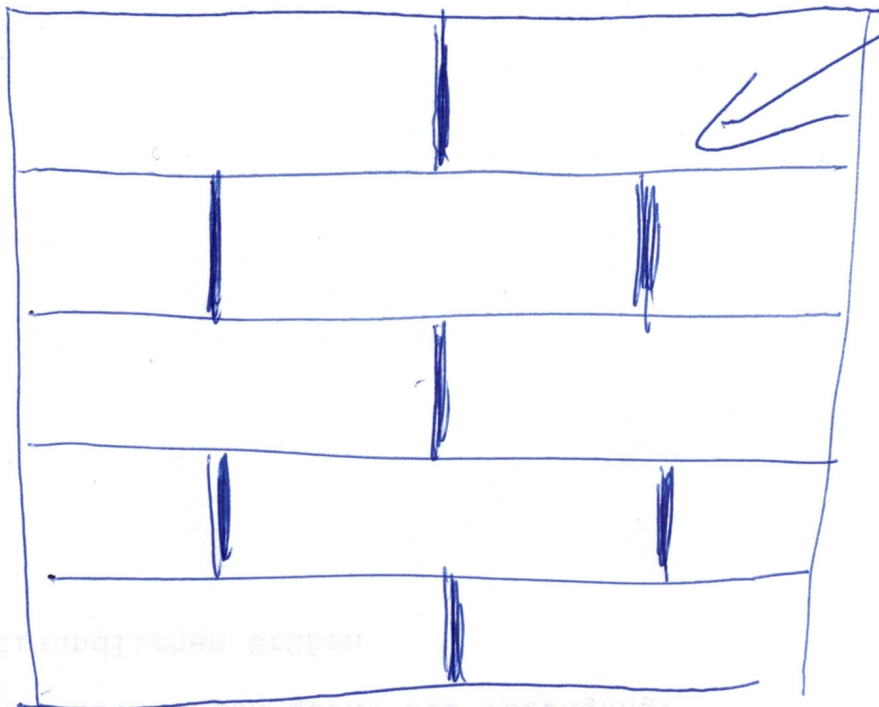
Stoßfuge auf

Stoßfuge
taugt hinsichtlich
Gesamtfestigkeit
Nichts!

das
ist ein
Mauerwerks-
verband!

So soll fest
das bauen
